1.1 CONCEPTO TÉCNICO No. CT:	**6752**
1.2 ÁREA:	Técnica y de Gestión
1.3 COORDINACIÓN:	Investigación y Desarrollo
1.4 REFERENCIA CRUZADA RADICADO FOPAE:	2012ER21663
1.5 RESPUESTA OFICIAL No.	RO-60893

2.1 SOLICITANTE:	CURADURÍA URBANA No. 1
2.2 PROYECTO:	VIVIENDA UNIFAMILIAR
2.3 LOCALIDAD:	18. Rafael Uribe Uribe
2.4 UPZ:	54. Marruecos
2.5 BARRIO O SECTOR CATASTRAL:	Govaroba
2.6 DIRECCIÓN:	Calle 49 C Sur No. 6 C - 30
2.7 CHIP:	AAA0009BEJH
2.8 MANZANA CATASTRAL:	32
2.9 PREDIO CATASTRAL:	6
2.10 ÁREA (Ha):	0.0072(*)
2.11 FECHA DE VISITA:	Enero 16 de 2013

Figura 1. Localización general del proyecto ubicado en la Calle 49 C Sur No. 6 C - 30, en el Plano Normativo de Amenaza por Remoción en Masa del POT (Decreto 190 de 2004), el cual se encuentra en *Amenaza Media*.

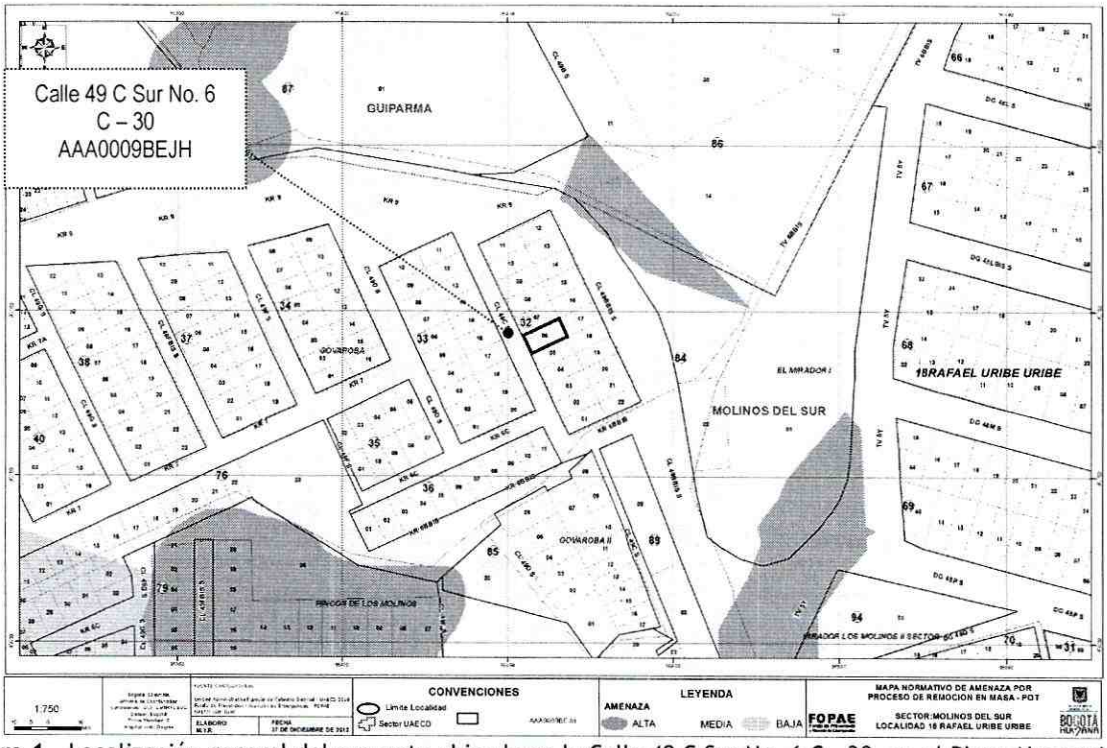
Conforme con el plano normativo de "Amenaza por Remoción en Masa" del Plan de Ordenamiento Territorial de Bogotá-POT, el sector del proyecto ubicado en la Calle 49 C Sur No. 6 C - 30, de la Localidad de Rafael Uribe Uribe, se encuentra en una zona de *Amenaza Media* por procesos de remoción en masa (Figura 1).

Fotografía No. 1. Edificación emplazada en donde se desarrollará el proyecto ubicado en la Calle 49 C Sur No. 6 C - 30.

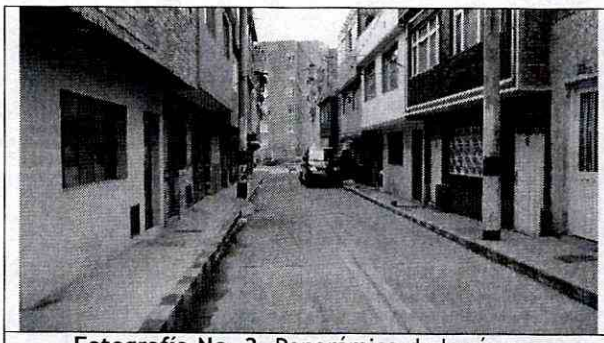
En el momento de la visita técnica al predio objeto del presente concepto técnico, se encontró construida una edificación de un nivel de uso residencial, construido en mampostería simple; esta edificación no evidenció exteriormente daños o patologías estructurales que puedan estar asociados a la presencia de procesos de inestabilidad geotécnica.

Con base en la inspección visual se pudo establecer que el predio en mención no presenta evidencias de afectación por procesos de remoción en masa, ni de carácter local, ni de carácter general en la ladera o zonas aledañas al predio evaluado.
